Modulo per la presentazione delle osservazioni per i piani/programmi/progetti sottoposti a procedimenti di valutazione ambientale di competenza statale

ID: Codice procedura (ID_VIP/ID_MATTM): 12691

“Progetto di un impianto eolico denominato “Pitigliano” ubicato nei comuni di Pitigliano (GR) e Sorano (GR) costituito da 20 (venti) aerogeneratori di potenza nominale 7,0 MW per un totale di 140,0 MW con relative opere connesse ed infrastrutture indispensabili”

TESTO DELLE OSSERVAZIONI

IMMAGINE n 5. Mappa eolici elaborata dall'Associazione Amici della Terra. La mappa evidenzia il cumulo degli impianti tra Lazio e Toscana.

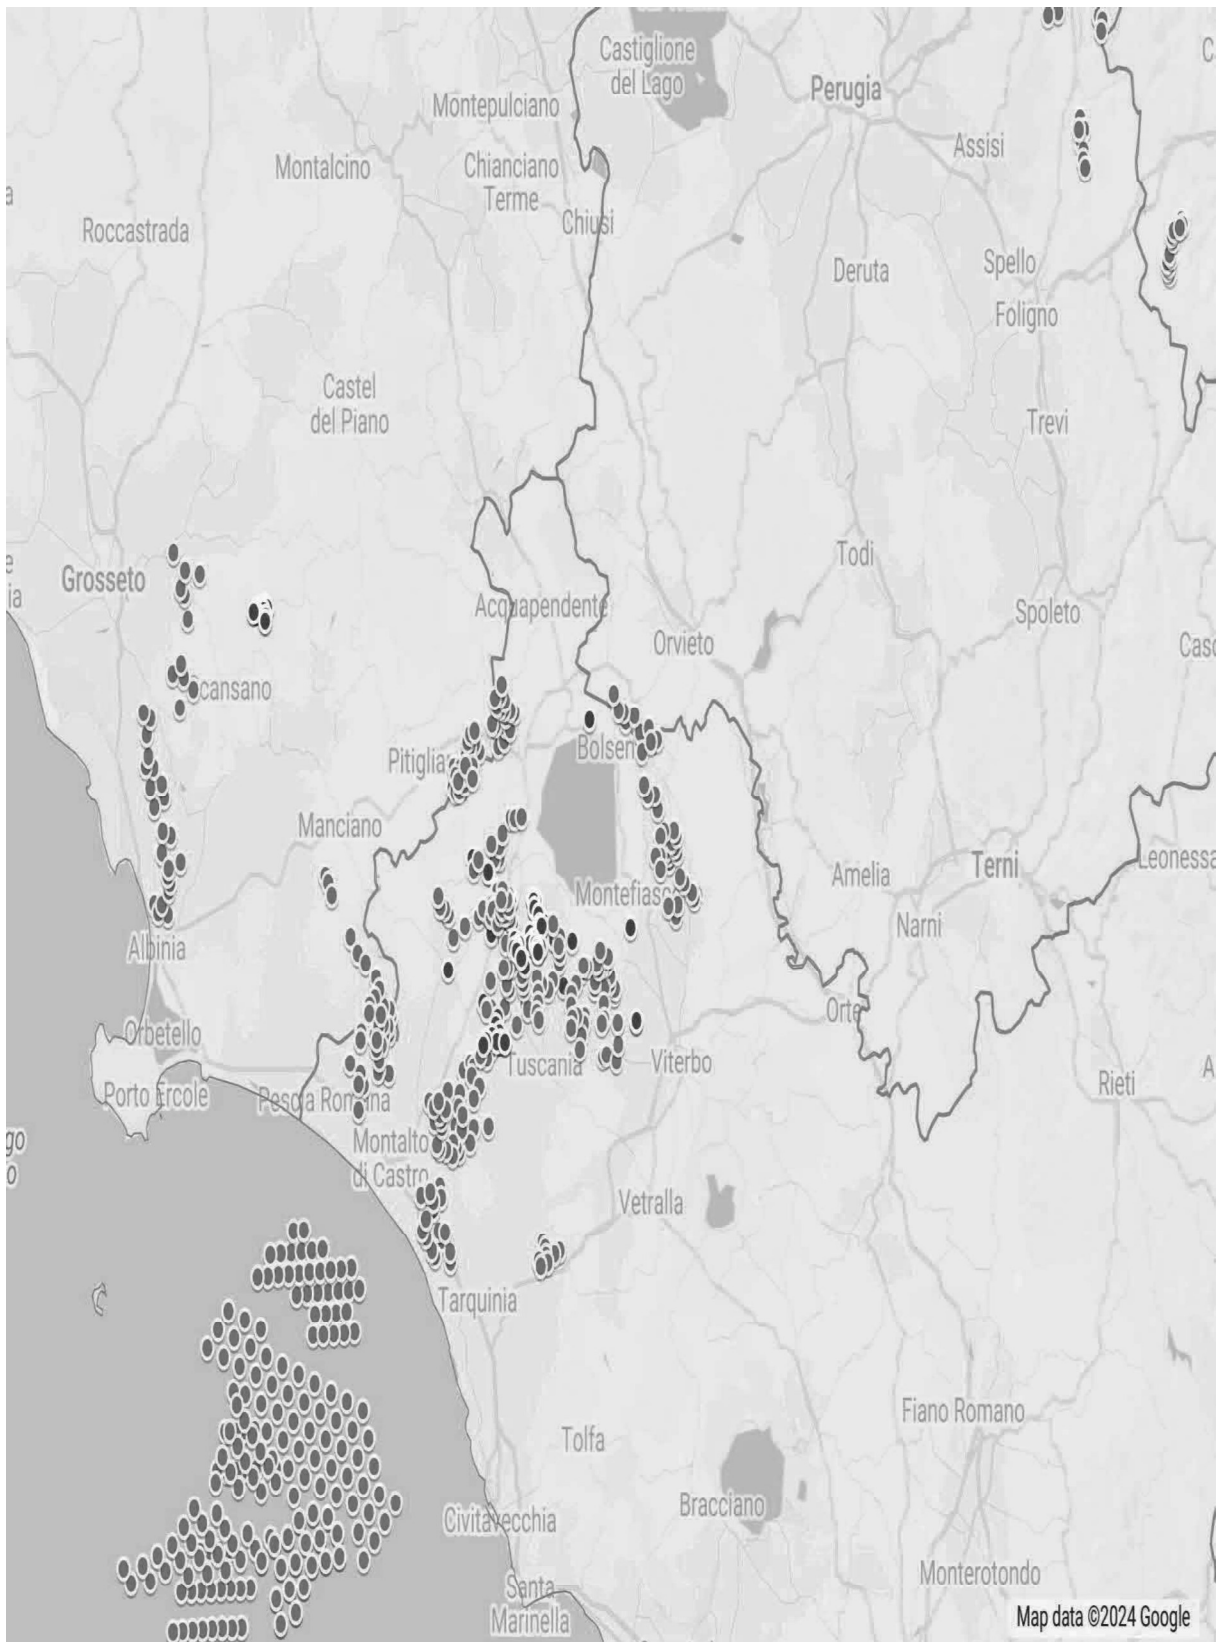
Riguardo al cumulo degli impianti FER, le mappe prodotte dalla proponente riguardano, come già evidenziato, soltanto una parte molto piccola degli impianti FER dell'area intermedia e vasta e in particolare di quelli eolici che contribuiscono a creare un notevole cumulo e la saturazione del territorio tosco laziale. Riguardo al cumulo dei soli impianti eolici si riporta la mappa dell'intervisibilità degli impianti eolici elaborata dall'Associazione nazionale “Amici della Terra”.

Se agli impianti eolici rappresentati qui sopra che non comprendono sia l'impianto eolico Pitigliano e le altre 14 pale del progetto eolico in verifica amministrativa sempre nel territorio di Pitigliano si aggiungono i migliaia di ettari (7000 fin'ora) di territorio occupato dagli impianti fotovoltaici e agrivoltaici e dalle altre tipologie appare chiaro il numero spropositato degli impianti FER nella bassa toscana e nella Tuscia.
